Keuringsverslag van een elektrische laagspanning- en zeer lage spanningsinstallatie

NIET CONFORM

Straatnaam Rijmenamsesteenweg
Huisnummer 30
Busnummer 4
Postcode 3150
Gemeente Haacht
Land België

Controlebezoek van een huishoudelijke installatie volgens (KB 08/09/2019) - AREI Boek 1- 6.5. en 4.2.4.3.

Afbeelding schakel- en verdeelbord:

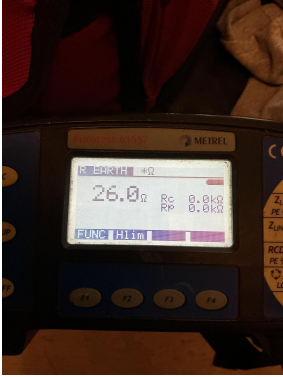
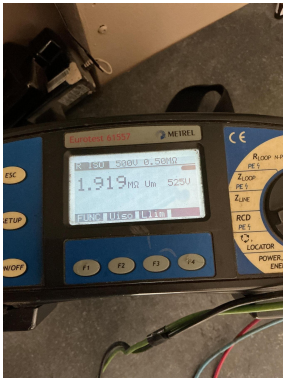
- I1.01 Eéndraadschema van de installatie is niet aanwezig. (Boek 1 Afdeling 2.12 - 2.13 en 3.1.2)
- I1.03 Situatieschema van de installatie is niet aanwezig. (Boek 1 Afdeling 2.12 - 2.13 en 3.1.2)
- I3.06 De voedingskabel is voorzien van een beschermingsgeleider maar niet beveiligd d.m.v. een differentieelstroombeschermingsinrichting. (Boek 1 Onderafdeling 4.2.4.3.)

Aarding aangesloten in teller zonder Diff
- I5.01 De aanduiding van de stroomkringen en/of apparatuur, aansluitklemmen, enz dient aangebracht of vervolledigd te worden. (Boek 1 Onderafdeling 3.1.3.1. en 3.1.3.3.A. en 5.1.6.1)
- I5.02 Elke elementaire stroombaan moet met een hoofdletter aangeduid worden. Elk lichtpunt, contactdoos, moeten genummerd worden in volgorde gezien vanaf de beschermingsinrichting tegen overstroom. (Boek 1 onderafdeling 3.1.2.1.)
- I5.11 Niet gebruikte invoeringen van het verdeelbord zijn niet correct of onvoldoende afgedicht. (Boek 1 Afdeling 5.1.4. en 4.2.2.3.)

DIN openingen
- I5.14 De nominale spanning dient duidelijk vermeld te worden op een oordeelkundig gekozen plaats. (Boek 1 Onderafdeling 3.1.3.3.)
- I6.04 Een differentieelstroombeschermingsinrichting met een gevoeligheid van 30mA is te plaatsen voor installaties van badkamer, wasmachine, vaatwas, droogkast en/of gelijkaardige toestellen. Deze dient ondergeschikt te zijn aan de hoofddifferentieelstroombeschermingsinrichting (Boek 1 Onderafdeling 7.1.4.3. en 4.2.4.3.)

Niet alle vochtige kringen achter 30mA : bvb droogkast Ook niet duidelijk of elektrische verwarming badkamer mee achter de 30mA zit (geen plannen)
- I8.02 Stroomkringen voor contactdozen dienen minimaal uitgevoerd te worden met een draadsectie van 2,5mm2. (Boek 1 Onderafdeling 5.2.1.2.)
